RAPPORT D'ENQUETE PUBLIQUE

modification n° 1 du Plan de Sauvegare et de Mise en Valeur de RIOM

<u>Commissaire Enquêteur</u>	Bernard Piganiol
<u>Objet de l'enquête publique</u>	Modification n°1 du Plan de Sauvegarde et de Mise en Valeur (PSMV)
<u>Date de l'enquête publique</u>	du 19 novembre au 20 décembre 2018
<u>Date du rapport</u>	Le 15 janvier 2019

Proposition de modification
Echelle 1 : 500

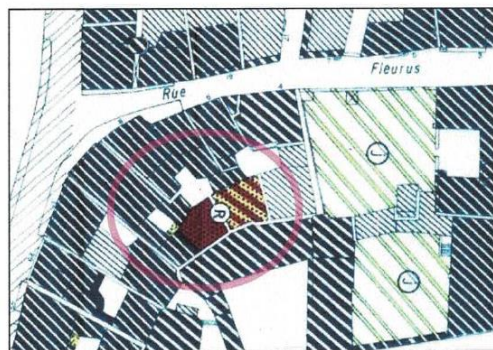
Il souhaiterait que la partie en fond de sa propriété, précédemment hachurée en rouge et jaune sur le plan du PSMV initial (voir page suivante), puisse être remaniée avec un rez-de-chaussée et un toit terrasse accessible, permettant ainsi d'aérer un peu ce secteur dense. Il fournit les éléments suivants à l'appui de sa demande :

Les prescriptions de démolition/
reconstruction du PSMV ne
prennent pas en compte la forte
valeur archéologique du site
(photos B. Wagon)

M. VERNIN 8 Rue Fleurus RIOM	Constatant qu'il y a environ 1/3 de logements vacants ou indignes dans le centre ancien, il considère que le PSMV devrait surtout permettre à l'habitant d'utiliser le bâti dans de bonnes conditions de vie d'aujourd'hui. Souhaite que la partie en fond de sa propriété, 8 rue Fleurus, précédemment hachurée en rouge et jaune sur la PSMV initial puisse être remaniée avec un rez-de-chaussée et un toit terrasse accessible, permettant ainsi d'aérer un peu ce secteur dense.	Cet immeuble a été identifié comme à protéger du fait de son caractère patrimonial. Son identification initiale en hachures rouges et jaunes impliquant une démolition / reconstruction constituait une erreur d'appréciation.
Mme HERVY M. HENRY Copropriétaires 10 rue Fleurus RIOM	Chacun copropriétaire d'un étage en fond de parcelle du 8 rue Fleurus, dont M. VERNIN occupe le rez-de-chaussée. Approuvent la modification proposée, indiquent que la structure des étages ne pose selon eux aucun problème, évitant même peut-être à d'autres bâtiments adjacents de s'effondrer et souhaitent continuer d'utiliser leurs m ² existants. Courrier co-signé par les propriétaires et l'exploitant de la crêperie du rez-de-chaussée du 10 rue Fleurus.	Confère remarque ci-dessus.

Plan extrait de l'Atlas du patrimoine, partie Nord-Est

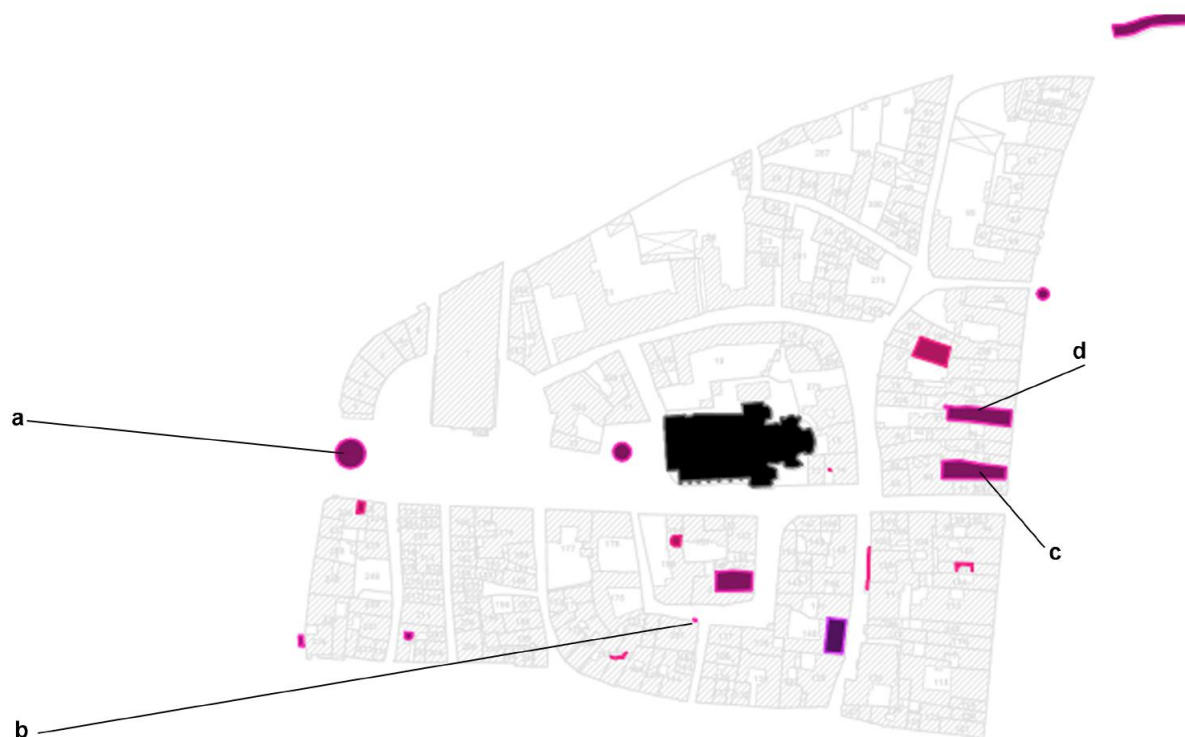
Protection monument historique mal reportées

- m- Prison, ancien couvent des Cordeliers
- n- Prison bâtiment dit "de l'Administration"
- o- Hôtel Rollet d'Avaux - en totalité, décors intérieurs, jardin avec sa rocaille
- p- Hôtel de Jenzat
- q- Maison - 19 rue de l'Horloge
- r- Maison - 17 rue de l'Horloge
- s- Hôtel Chabre
- t- Hôtel de Cériers

Monument historique oublié

- 4- Fontaine du Refuge

Repérage au PSMV à ajouter

- C - Statue
- D - Monument

→ Dans les cas où on supprime un aplat noir mis à tort sur l'ensemble du bâti, il est préconisé de remplacer cet aplat par des hachures foncées (ex : 17 rue de l'Horloge, prison et bâtiment de l'administration)

N°	ADRESSE	ATLAS	PSMV 2018	SUITE A DONNER
1	Prison	Forme différente + cour		Respecter atlas – Passer en hachures foncées les parties qui ne seront plus en noir - Points noirs sur le cloître.
2	Prison	Bât administratif forme différente + escalier		Respecter atlas - Passer en hachures foncées les parties qui ne seront plus en noir
3	1 rue Intendance	+ Cour et jardin protégés	Bâtiment noir cour blanc jardin pis noirs	Respecter atlas – Points noirs sur cour et jardin
4	9 rue Soubrany	+ 2 cours en noir	Cours en blanc	Ajouter points noirs sur cour et jardin
5	19 rue Horloge	+ cour + bâtiment du fond		Respecter atlas – Bât arrière en noir - Ponts sur cour
6	17 rue de l'Horloge	Seule façade sur rue inscrite	Tout l'immeuble	Respecter atlas – Remplacer le noir par des hachures foncées
7	15 rue de l'Horloge	1 élément indiqué sur cour 1 sur rue	2 éléments (porte XVIII et escalier sur cour)	Respecter atlas : Etoile correspondant à la porte sur rue placée trop haut.

8	Hôtel de Ville	+ cour		Respecter atlas - points noirs dans la cour d'honneur
9	Rue Jean de Berry	Fontaine du Refuge	oubli PSMV	A ajouter
10	Jardin Sainte Chapelle	+ Statue		Petit patrimoine à faire apparaître en hachures foncées
11	Pré-Madame	+ Monument fontaine - colonne -		Petit patrimoine à faire apparaître en hachures foncées
12	Hôtel des consuls	Cour + appendice au sud	appendice porté à démolir	PSMV juste pour l'appendice à démolir – points noirs sur cour
13	8 rue du Commerce	+ cour	Partie en jaune	Ajouter points noirs sur cour + jaune maintenu
14	10 rue du commerce	Protection cour différente		Respecter atlas
15	22 rue Marivaux	+ cour	Partie en jaune partie en gris clair avec R	Ajouter points noirs sur cour + jaune maintenu
16	4 rue Croisier	Porte à protéger		Etoile placée trop bas
17	3 rue Daurat	+ Cour + fond d'immeuble		Respecter atlas – Points sur cour
18	Eglise du Marthuret	+ « cour »		PSMV juste
